Prüfungsbericht zur Kompromiss-Lösung

Dr. Heiner Geißler und SMA und Partner AG

August 2011

Die Expertengruppe unter Leitung von Prof. Heimerl hat den von Dr. Heiner Geißler vorgestellten Vorschlag einer kombinierten Lösung aus dem bestehenden Kopfbahnhof und dem geplanten Tiefbahnhof (kurz SK 2.2) in den vergangenen Tagen geprüft.

Abb. 1: Längsschnitt des Durchgangsbahnhofs bei Stuttgart 21

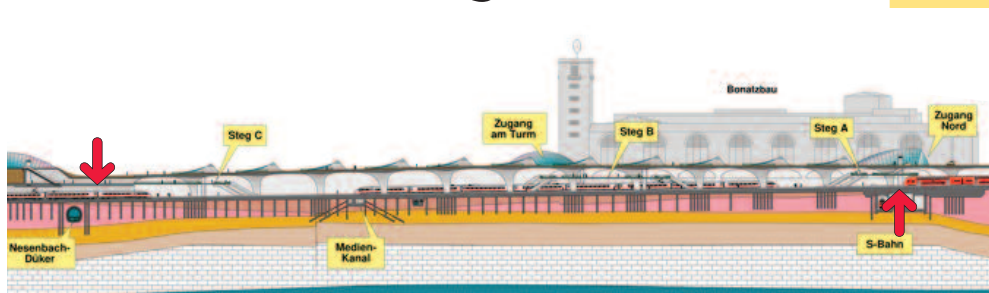
Die Höhenlage der Gleise des Durchgangsbahnhofs ergibt sich aus zwei wesentlichen Zwangspunkten: Der Überquerung der bestehenden S-Bahn (roter Pfeil rechts in Abb. 1) und der Unterquerung des tiefsten Punktes im Nesenbachtal (roter Pfeil links in Abb. 1), so dass bei einem Extremhochwasser das Wasser ohne Behinderung oberirdisch ablaufen könnte. Die S-Bahn kann nicht unterquert werden, da damit unzulässiger Weise der „Bochinger Horizont“ (gelb dargestellte Erdschicht) aufgegraben werden müsste, der die mineralwasserführenden Schichten nach oben hin abdichtet.

Durch diese beiden Zwangspunkte ist die Höhenlage der Bahnsteiggleise festgelegt, unabhängig davon, wie viele Gleise gebaut werden sollen. Damit kann durch den Kompromissvorschlag SK2.2 keiner der zentralen Kritikpunkte der Gegner von Stuttgart behoben werden. SK2.2 bedingt u.a.
